ECE/TRANS/WP.29/2006/15
19 December 2005

ПРЕДЛОЖЕНИЕ ПО ПОПРАВКАМ СЕРИИ 03 К ПРАВИЛАМ № 48

(Установка устройств освещения и световой сигнализации)

Передано Рабочей группой по вопросам освещения и световой сигнализации (GRE)

Образец А

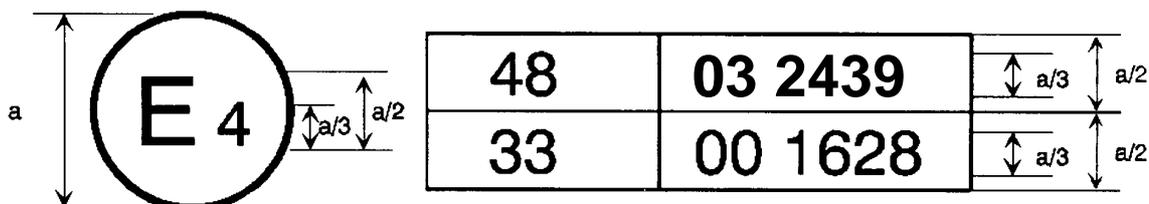
Приложение 2 изменить следующим образом:

Приведенный выше знак официального утверждения, проставленный на транспортном средстве, указывает, что этот тип транспортного средства официально утвержден в Нидерландах (E4) в отношении установки устройств освещения и световой сигнализации на основании Правил № 48 с внесенными в них поправками серии 03. Номер официального утверждения указывает, что официальное утверждение было предоставлено в соответствии с положениями настоящих Правил № 48 с внесенными в них поправками серии 03.

Рис. 1

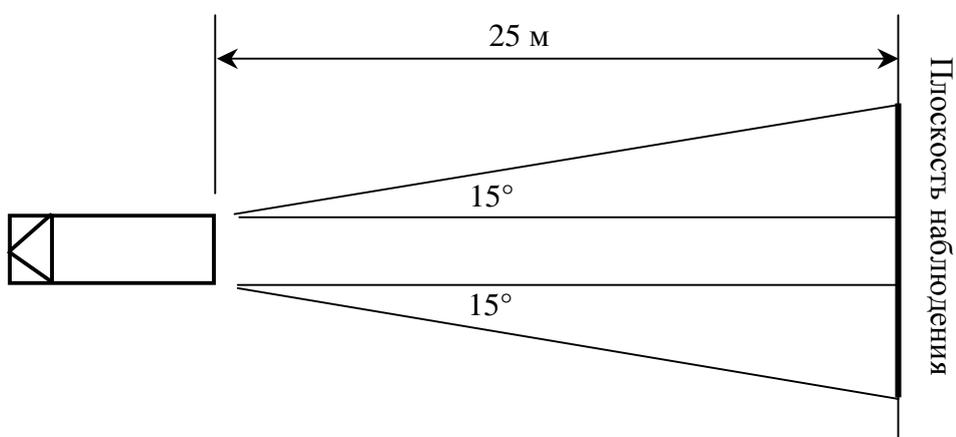
6.21.5.1 в случае задней маркировки с улучшенными светоотражающими характеристиками (см. приложение 11, рис. 1) плоскость наблюдения расположена перпендикулярно продольной оси транспортного средства на расстоянии 25 м от крайней точки транспортного средства и ограничена

6.21.5.1.1 по высоте: двумя горизонтальными плоскостями, находящимися на расстоянии 1 м и 3,0 м от поверхности земли, соответственно,

6.21.5.1.2 по ширине: двумя вертикальными плоскостями, образующими угол в 15° с внешней стороны медианной продольной плоскости и проходящими через точку пересечения вертикальных плоскостей, параллельных медианной продольной плоскости транспортного средства, определяющей границы общей ширины транспортного средства, и плоскостью, проходящей перпендикулярно продольной оси транспортного средства, определяющей край транспортного средства;

Рис. 2"

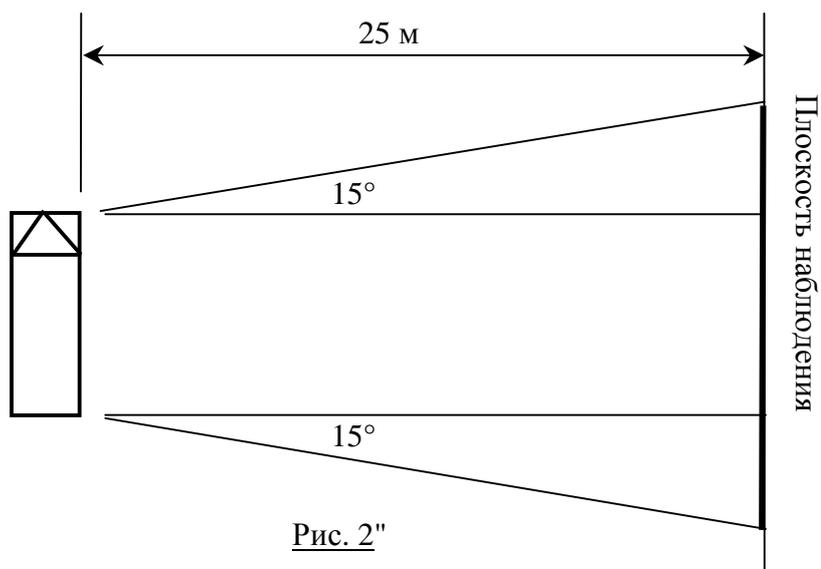
6.21.5.2 в случае маркировки с улучшенными светоотражающими характеристиками (см. приложение 11, рис. 2) плоскость наблюдения проходит параллельно продольной медианной плоскости транспортного

6.21.5.2.1 по высоте: двумя горизонтальными плоскостями, находящимися на расстоянии 1 м и 3,0 м от поверхности земли, соответственно,

6.21.5.2.2 по ширине: двумя вертикальными плоскостями, образующими угол в 15° с внешней стороны плоскости, проходящей перпендикулярно продольной оси транспортного средства через точки пересечения вертикальных плоскостей, перпендикулярных продольной оси транспортного средства, определяющей границы общей длины и край габаритной ширины транспортного средства.
